INFOTECH 22-10

Traverse de renfort de ski AV

Sumpguard reinforcement beam

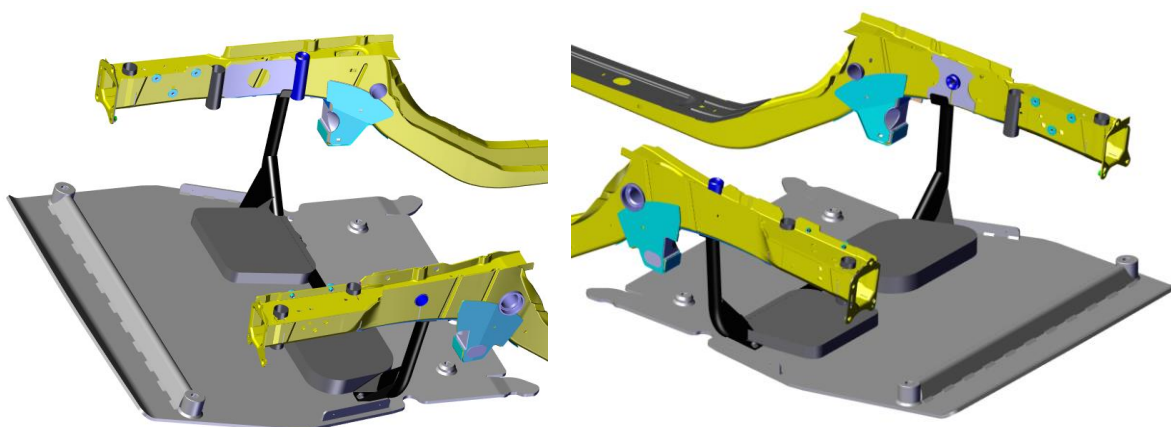
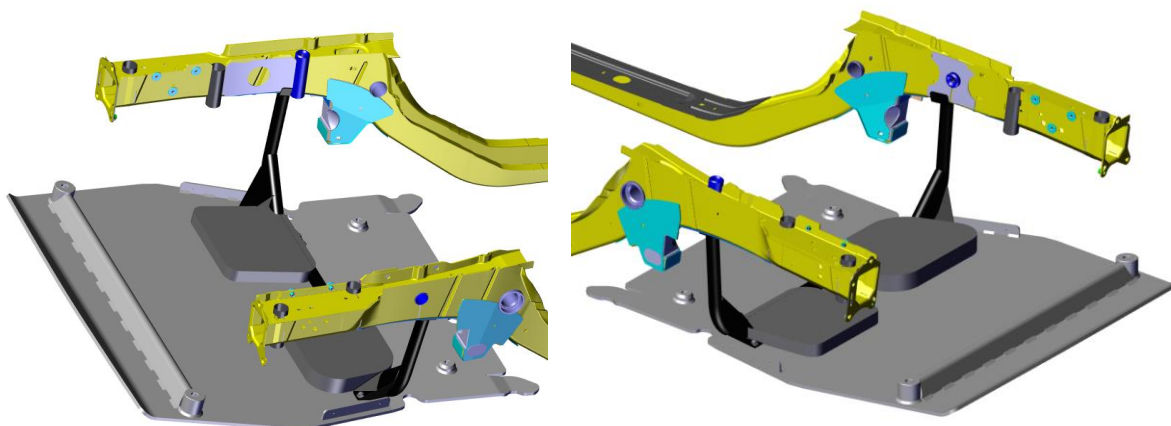
Afin d'améliorer la protection du ski AV, particulièrement lors des rallyes terre, nous vous proposons un kit de traverse de renfort de ski AV (ref KIT-RENFORT R5) au prix de 900€ HT.

Celle-ci vient se fixer sur le ski AV EVO (ref 904702588C ou 904702598C) à modifier et prend appui sur les longerons AV.

To increase the front sumpguard protection, particularly for gravel event, a sumpguard reinforcement beam kit (ref KIT-RENFORT R5) at a price of 900€ ex VAT.

This beam is bolted to the sumpguard EVO (ref 904702588C or 904702598C, to be modified) and is supported by the front rail.

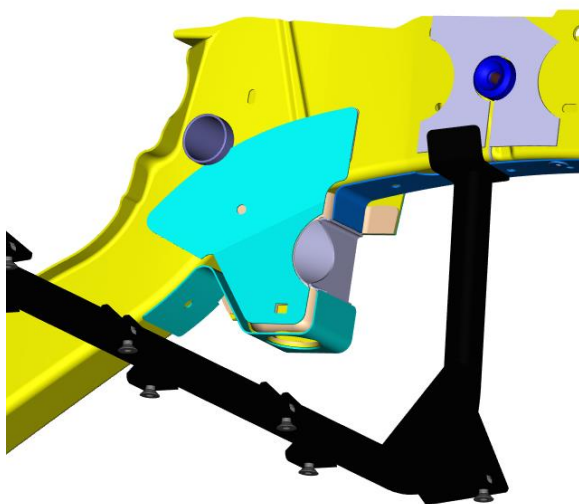
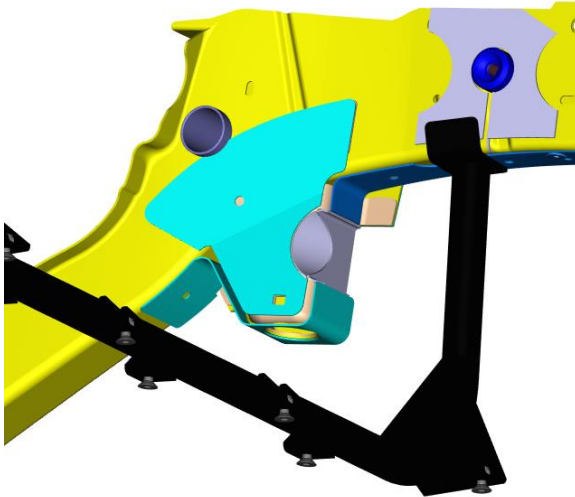
- préparation du ski / positionnement des trous
 - positionner les 3 trous AR suivant le plan en annexe,
 - présenter la traverse sur le ski pour positionner les 4 trous AV,

- vous pouvez également positionner la traverse puis fixer le ski et repérer les positions des trous à effectuer une fois le tout monté,

- sumpguard preparation / holes drilling
 - locate the 3 rearward holes following the drawing in appendix,
 - place the beam onto the sumpguard to locate the 4 forward holes,

- you can also place the beam then fit the sumpguard to locate the holes once all in place,

Mise en place côté gauche

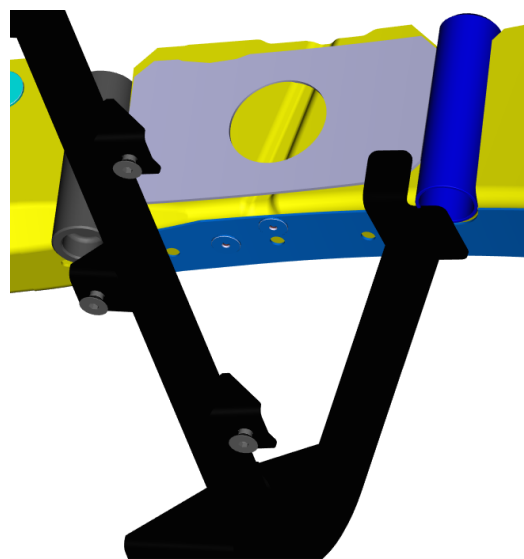
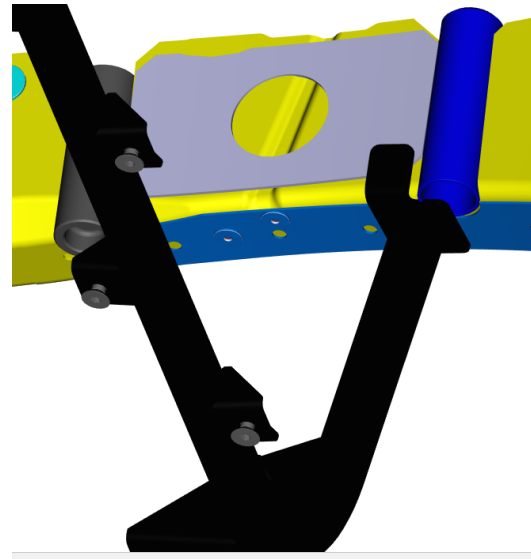
- réaliser des trous Ø9mm (x7) puis des fraisages (90°) pour que la tête de vis soit 1 à 2 mm sous la surface du ski,

- drill Ø9mm holes (x7) then 90° milling for the head of the screw to be 1 to 2 mm under the surface of the sumpguard.

Mise en place côté droit

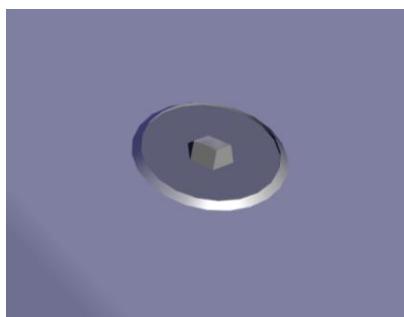
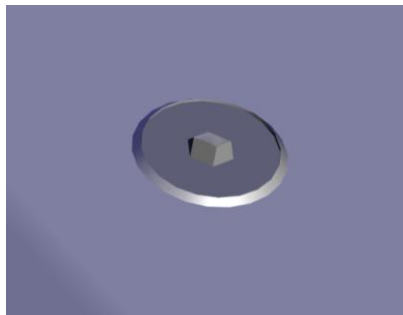
- vérifier la proximité de la patte de fixation droite avec le carter d'huile. Ajuster si nécessaire pour que le jeu soit d'au moins 5mm.

- check the gap between the right bracket with the sump. Adjust if necessary to get 5mm clearance.
